## 原子力発電所の火山影響評価ガイドの一部改正 及びその意見募集の実施について（案） 分かりやすさの観点からの記載の見直し

令和元年10月16日  
原子力規制庁

原子力発電所の火山影響評価ガイドの一部改正について

別表 原子力発電所の火山影響評価ガイド 新旧対照表

図1 本評価ガイドの基本フロー

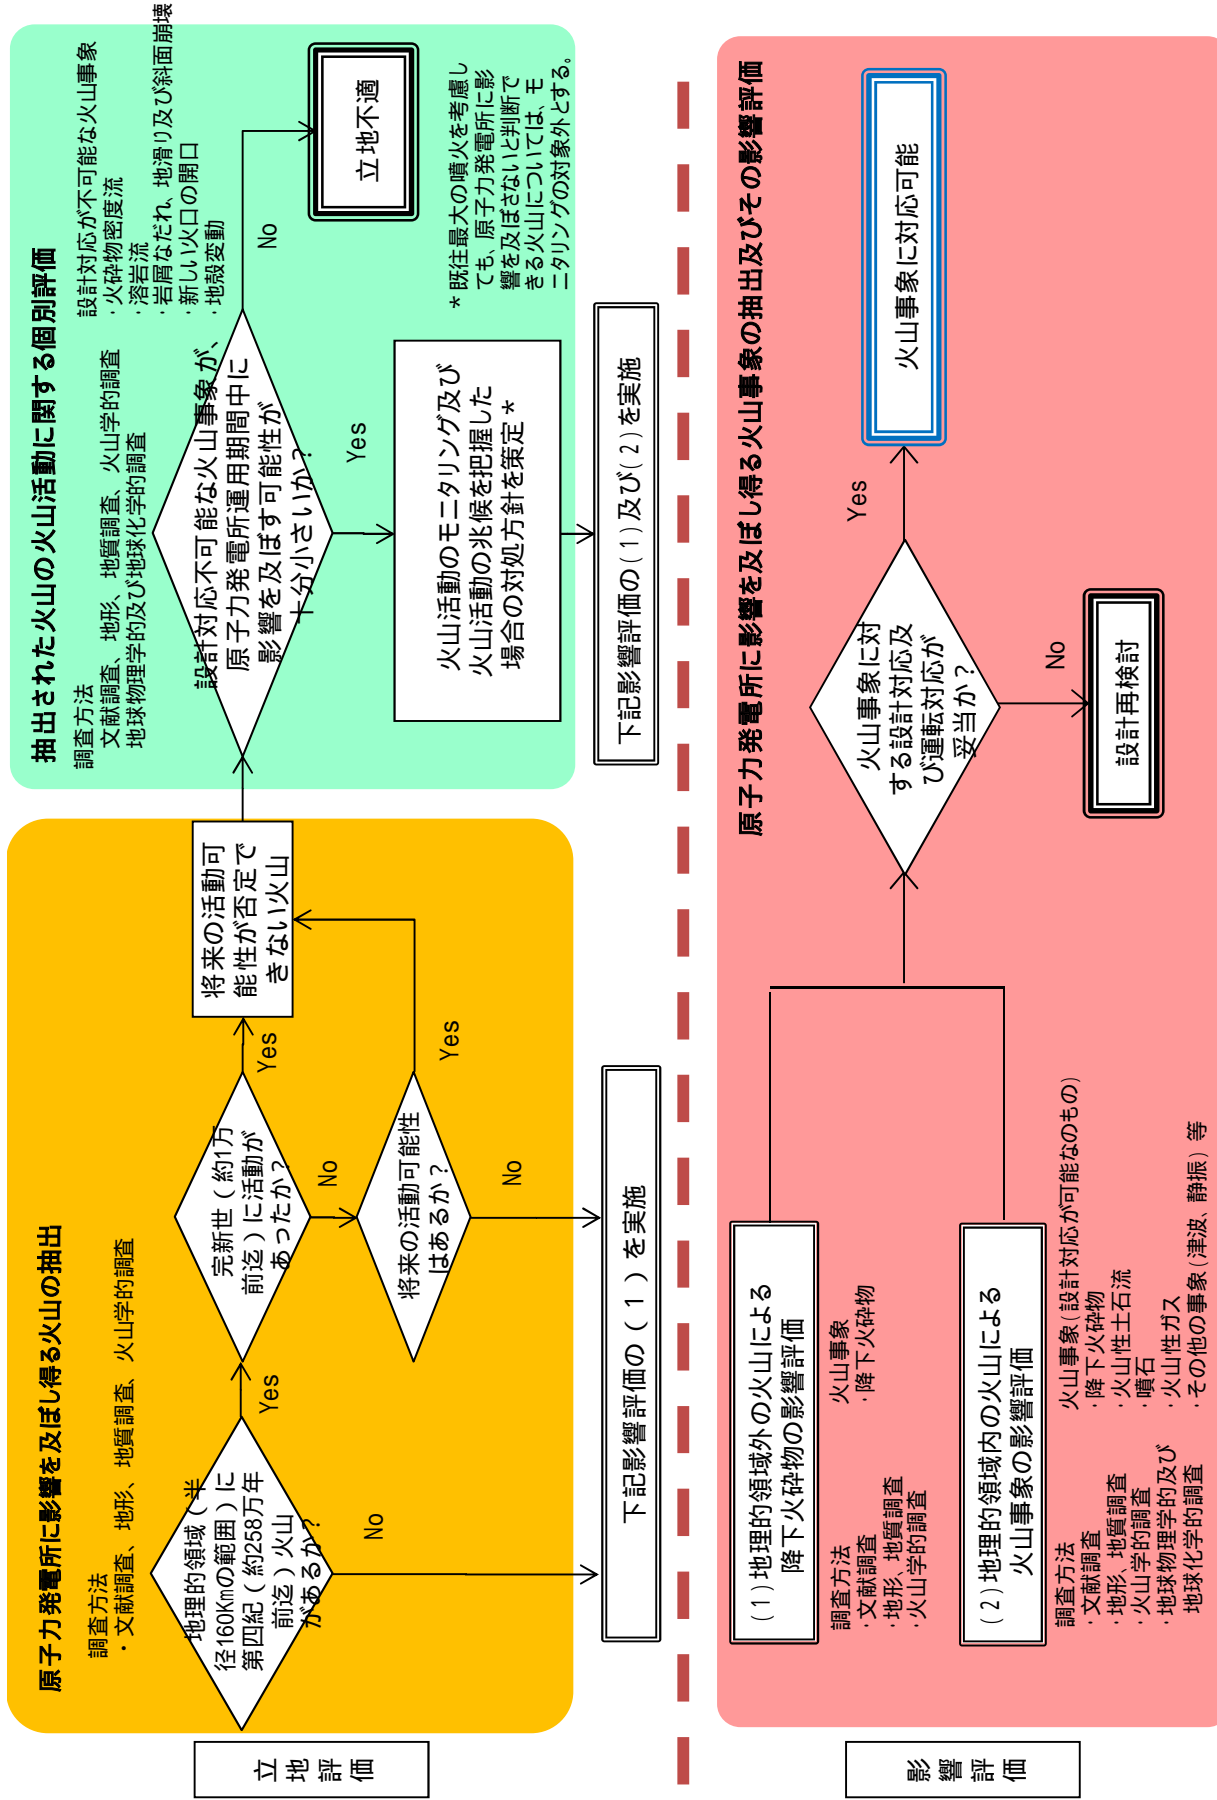
現行の火山ガイドでは、火山影響評価とその根拠が維持されていることの確認を目的とした火山活動のモニタリング（以下単に「モニタリング」という。）の流れが随所に記載されていた。これを改め、「2. 本評価ガイドの概要」として新たに記載することにより、本ガイドの全体の流れを分かりやすくするとともに、本文の記載と「図1 本評価ガイドの基本フロー」（参考2）との整合を図った。
